H24 通学路対策箇所図(興文小学校)

【対策検討メンバー】

- ・教育委員会、東小学校
- ・道路管理者(大垣市)
- ・大垣警察署

H24 通学路対策箇所図(東小学校)

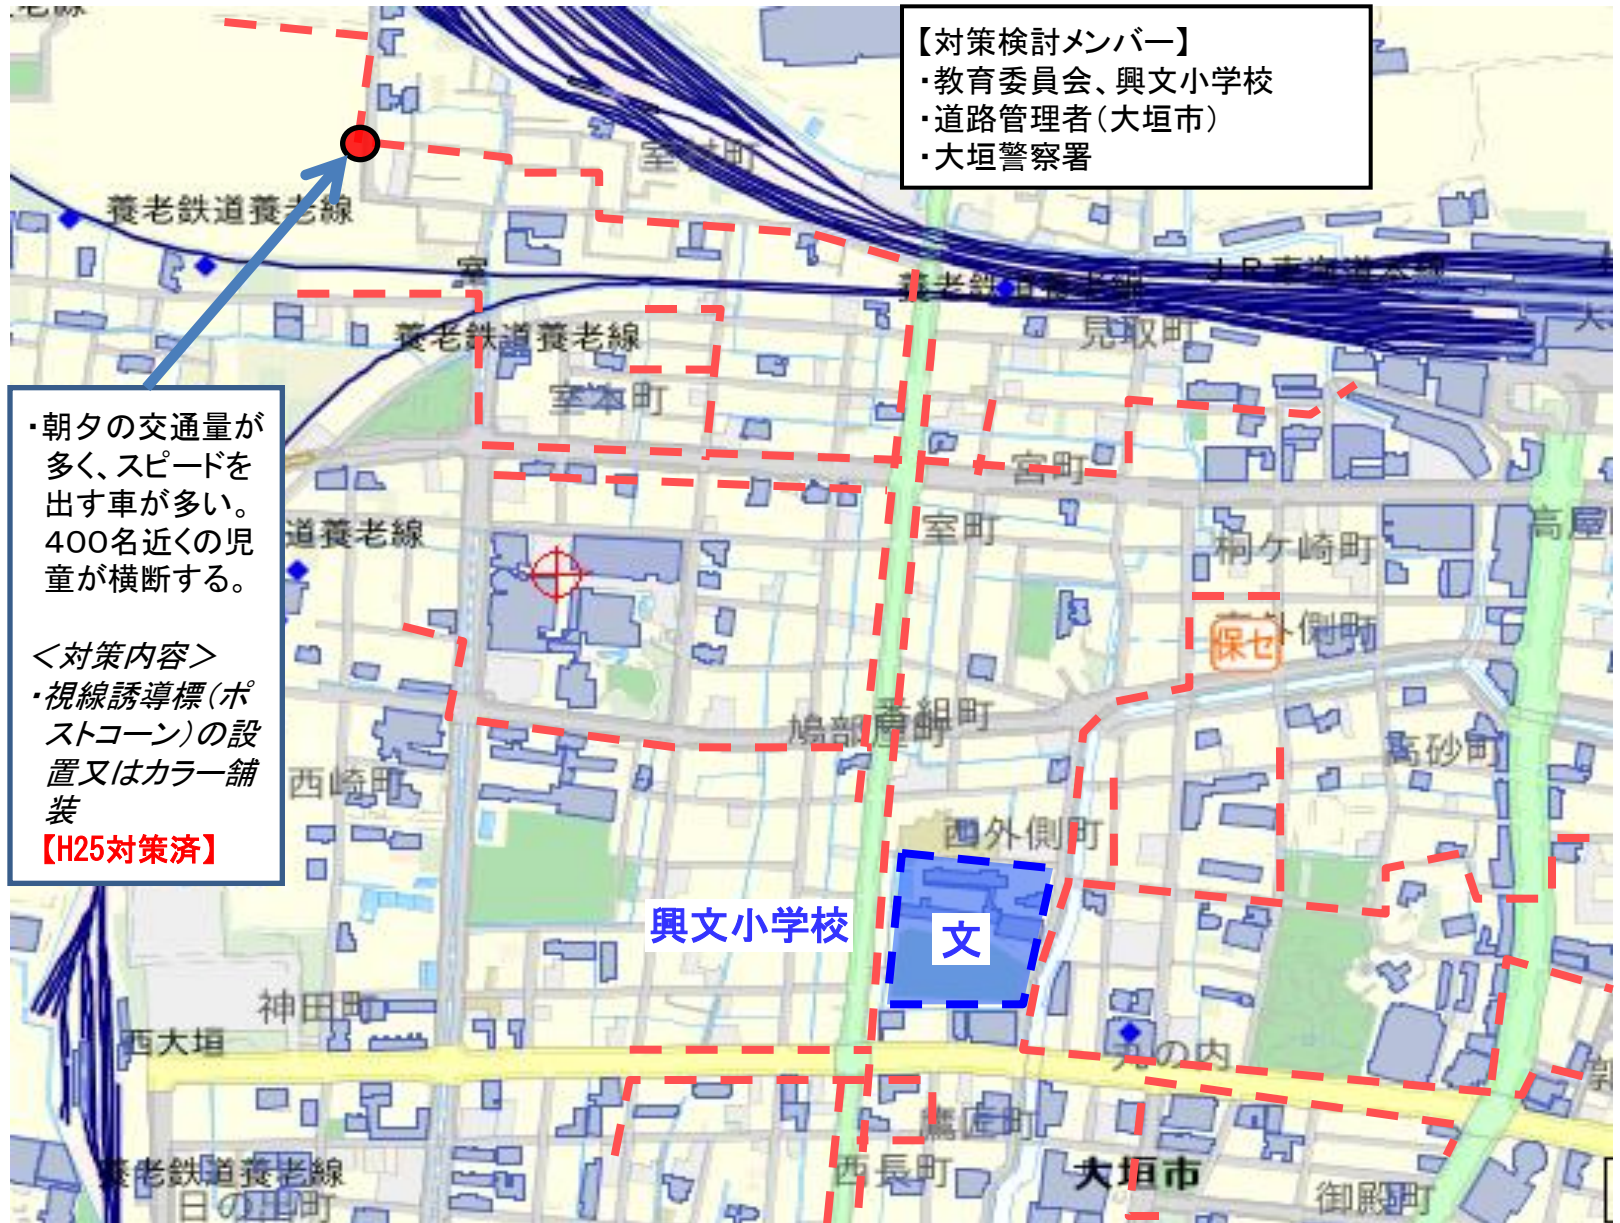
・橋の欄干が低い。

・交差点の抜け道になり通学路と交差する。

・交通量が多いが、歩道と車道の区別がない。

・交通量が多いが、歩道と車道の区別がない。

- ・管理者に対策を依頼

- ・外側線の再設置
 - ・路面標示(ストップシール)の設置
- 【H25対策済】

- ・通学路標識の設置

- ・外側線の再設置
- ・路面標示(ストップシール)の設置

H24 通学路对策箇所図(西小学校)

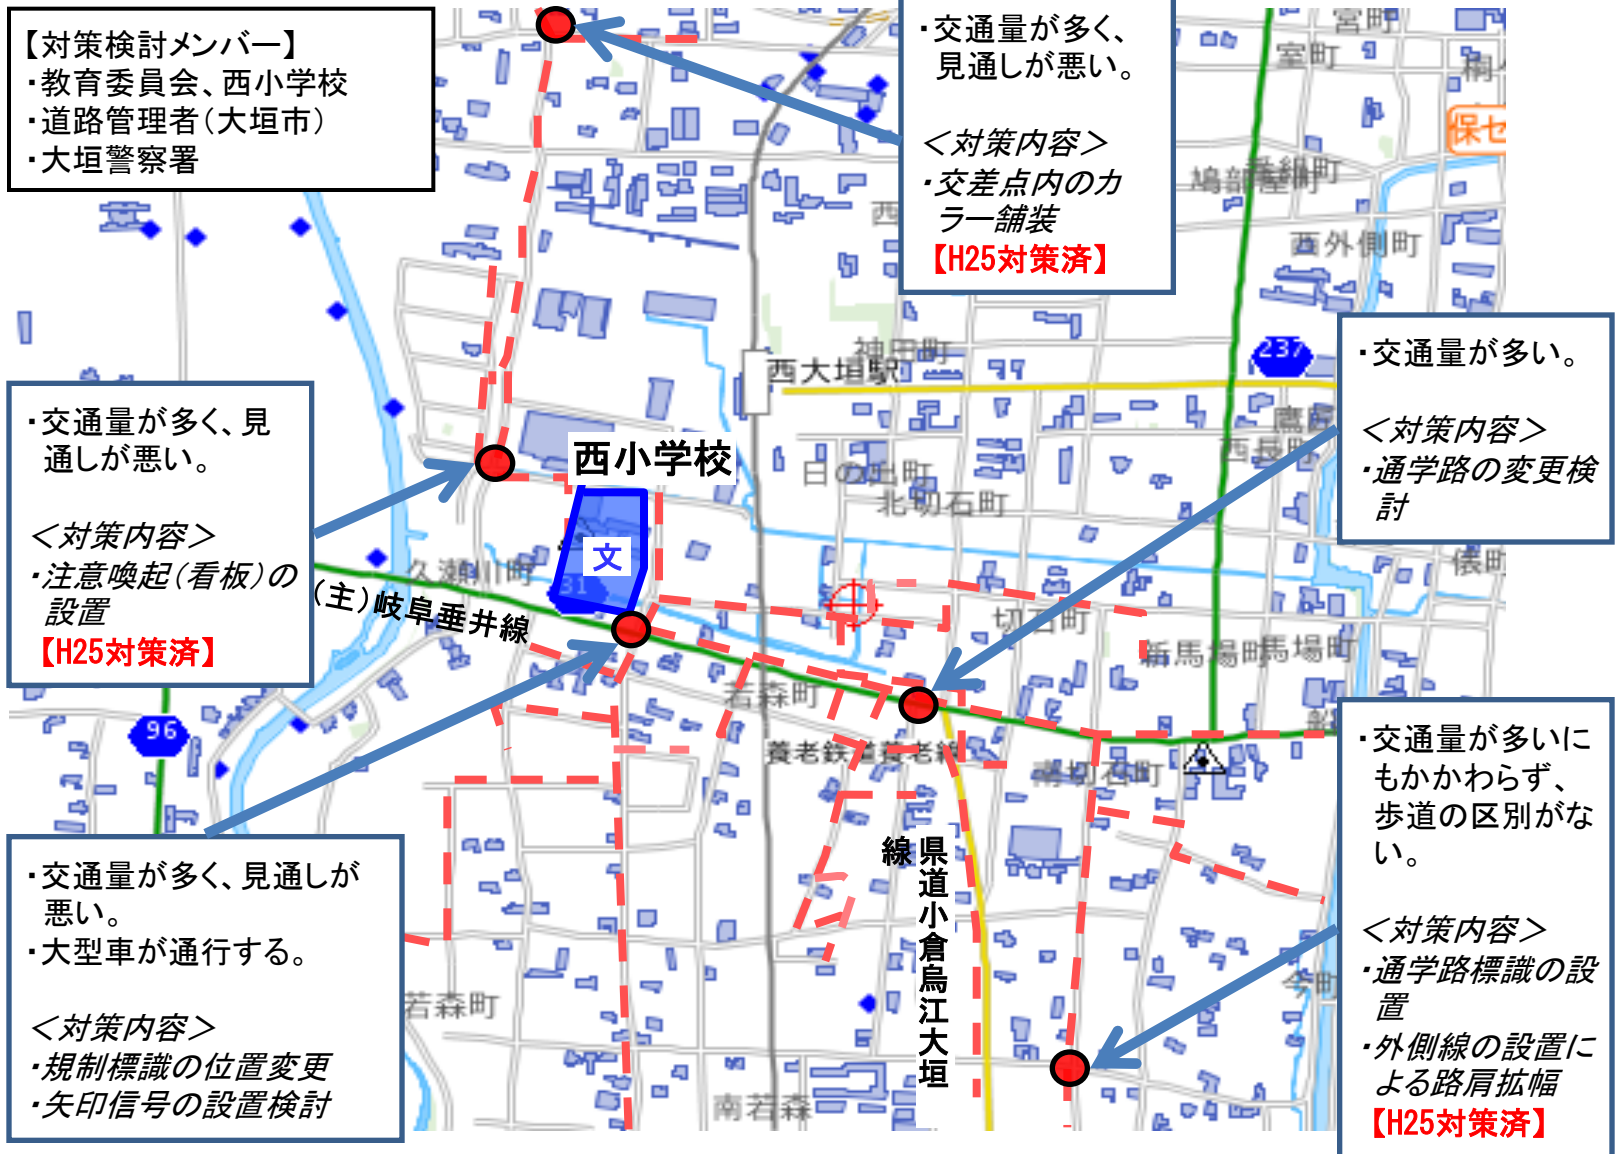
・交通量が多いが、道幅が狭い。

- ・通学路標識の設置
 - ・外側線の設置による路肩拡幅
- 【H25対策済】

H24 通学路対策箇所図(静里小学校1)

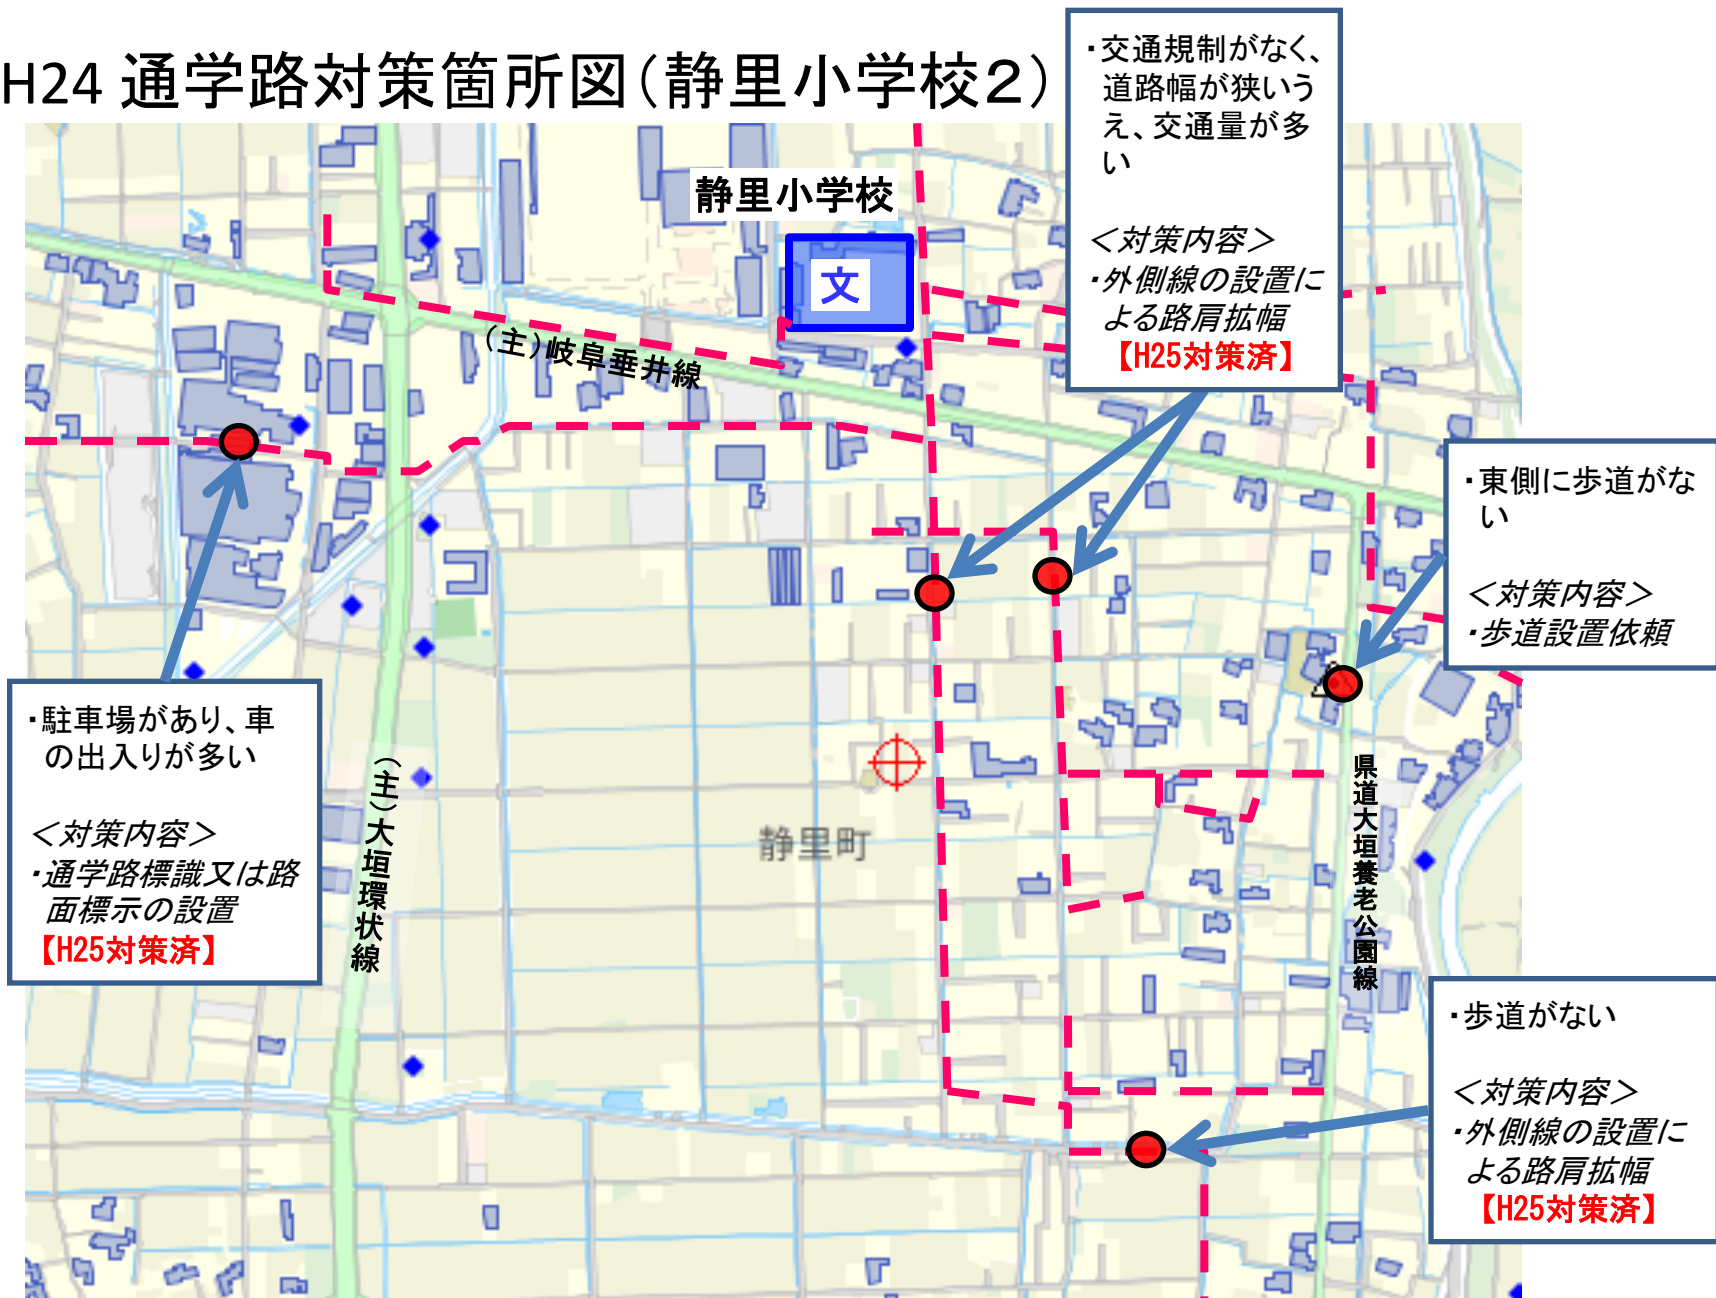
- ・横断歩道がない

- ・駐車場があり、車の出入りが多い

- ・横断歩道がない

- ・交通規制はあるが、道路幅が狭く、交通量が多い

- ・歩道がない

- ・スーパーの駐車場があり、車の出入りが多い

＜対策内容＞
・横断歩道検討
【H25対策済】

＜対策内容＞
・外側線の設置による路肩
拡幅
【H25対策済】

＜対策内容＞
・横断歩道検討
【H25対策済】

＜対策内容＞
・午後の時間規制
(車両通行止め)
検討

＜対策内容＞
・注意喚起(看板)の
設置
【H25対策済】

＜対策内容＞
・外側線の再設置
【H25対策済】

H24 通学路対策箇所図(中川小学校1)

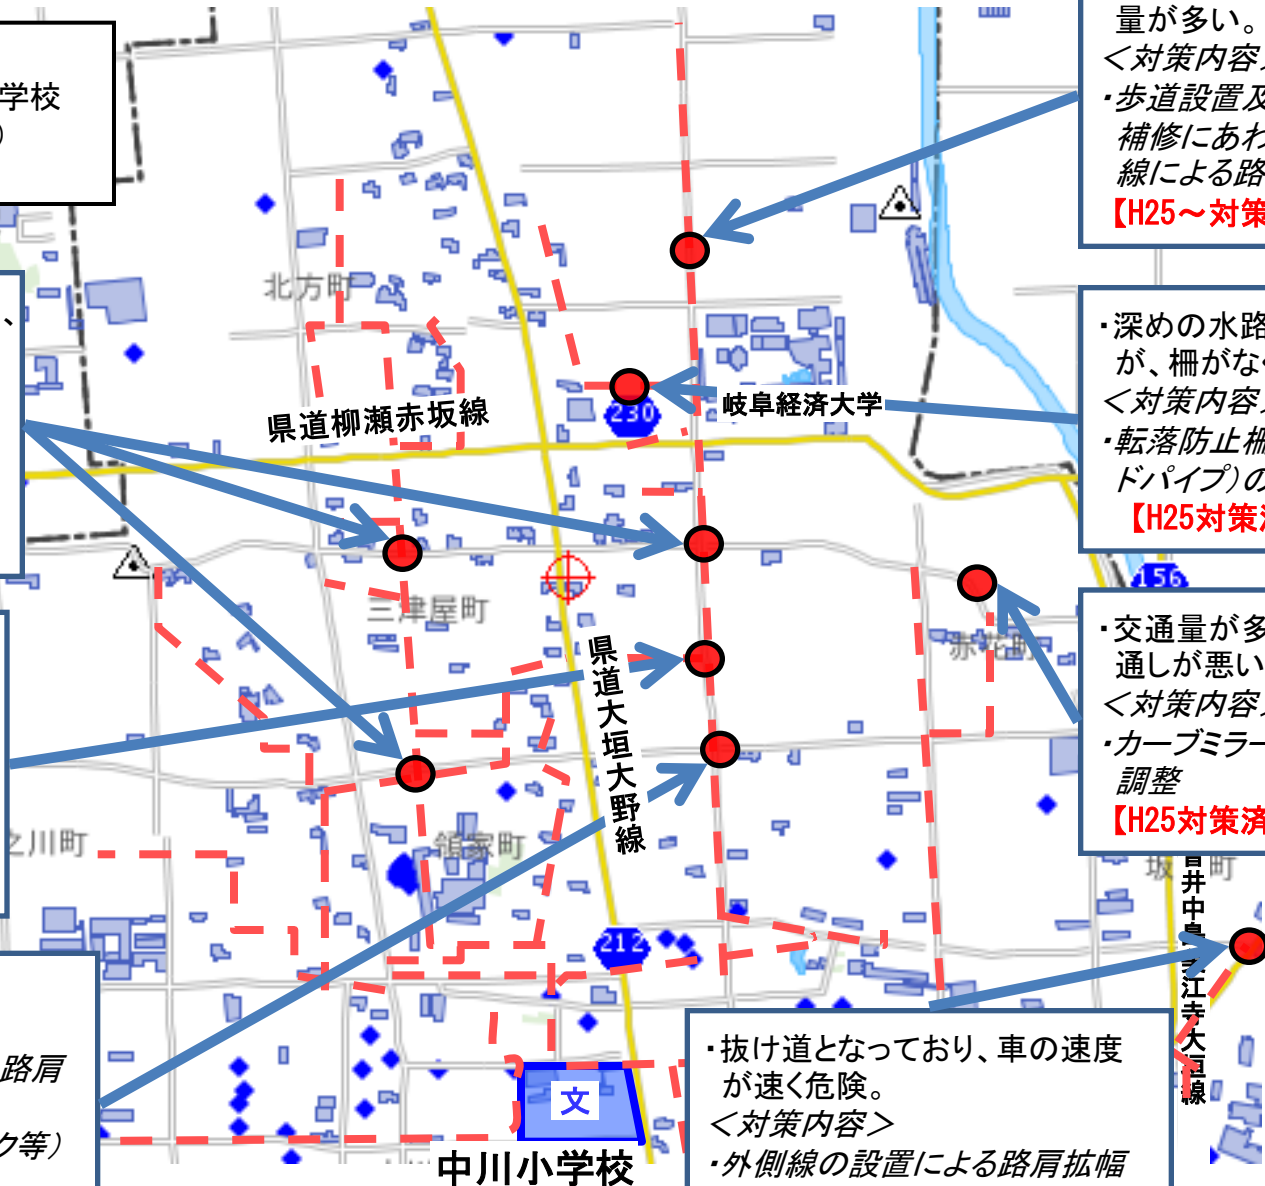
- ・一時停止がないため、車がスピードを出す。交通量多い。

- ・車両通行禁止の時間規制が守られていない。

- ・見通しが悪い。
- ＜対策内容＞
・外側線の設置による路肩拡幅
・道路標示(減速マーク等)の設置
【H25対策済】

- ・幅員が狭く、交通量が多い。

- ・深めの水路があるが、柵がなく危険。

- ・交通量が多い。見通しが悪い。

- ・抜け道となっており、車の速度が速く危険。
- ＜対策内容＞
・外側線の設置による路肩拡幅
【H25対策済】

＜対策内容＞
・注意喚起(学童横断注意シール)の設置
【H25対策済】

＜対策内容＞
・規制に関して全体的な見直しを検討

＜対策内容＞
・歩道設置及び舗装補修にあわせ外側線による路肩拡幅
【H25～対策済】

＜対策内容＞
・転落防止柵(ガードパイプ)の設置
【H25対策済】

＜対策内容＞
・カーブミラーの面調整
【H25対策済】

H24 通学路対策箇所図(小野小学校1)

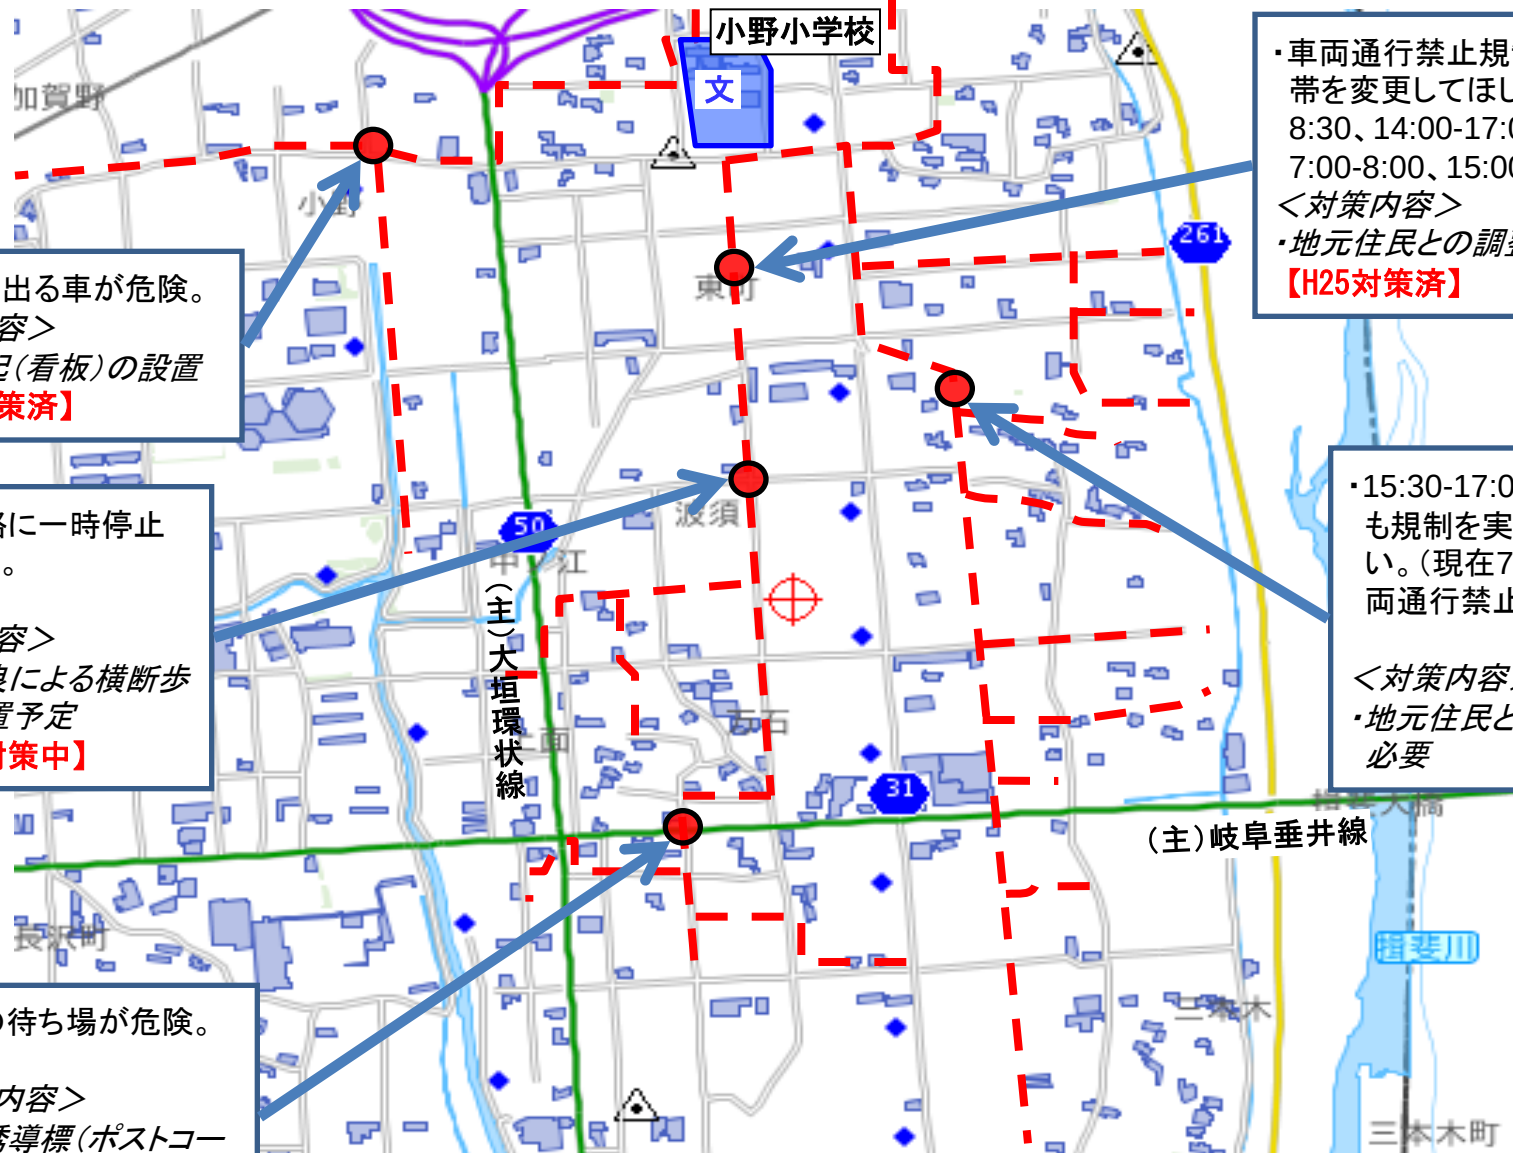
- ・歩道が分かるようにラインを引いてほしい。

- ・路面標示と注意看板が老朽化している

- ・交通量が多い。

- ・道路がカーブしており、横断時危険。

- ・カーブミラーの面が曇っている。

- ・横断歩道の標識を見える位置に変更してほしい。

- ・車のスピードが速い。横断歩道の設置希望。

- ・交通量が多い。外側線の設置(再)希望。

- ・付近の施設の通勤者と登校時間帯が重なり危険。

- ・外側線の設置による路肩拡幅

- ・舗装補修にあわせて路面標示の再設置
- ・注意喚起(看板)の取り替え

- ・外側線(巻き込み部分)の設置による路肩拡幅

- ・視線誘導標(ポストコーン)の設置

- ・カーブミラーの取り替え

- ・予告標示の設置
- ・横断歩道標識位置の変更

- ・横断歩道の設置検討

- ・外側線の設置による路肩拡幅

- ・学校、施設、警察、道路管理者等で協議する
